# ヤマダサービスニュース

No. 96-001

## EG-400A II、400B II 部品変更のお知らせ

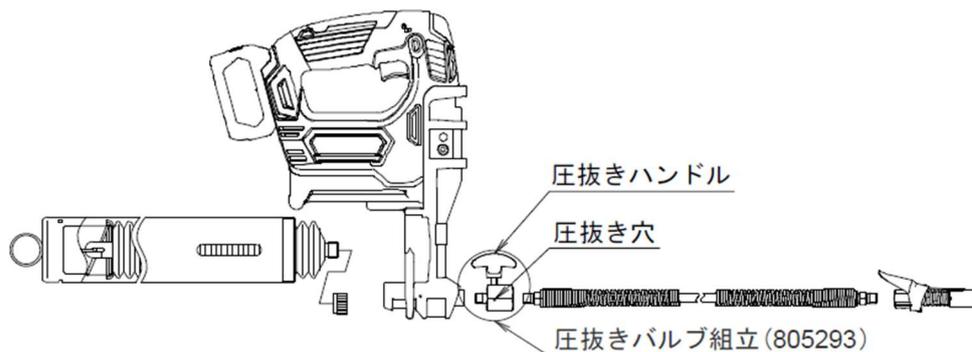
ガン本体に内蔵の圧抜きバルブを、生産性向上の為外部組付けとしました。  
7月生産分より変更致します。

#### 《変更前》

#### 《変更後》

※圧抜きハンドルのみ交換時も必ず 805293 圧抜きバルブ組立として交換願います。

※805269 ケースセット収納時、圧抜きバルブ組立はマイクロホースに接続した状態で収納願います。
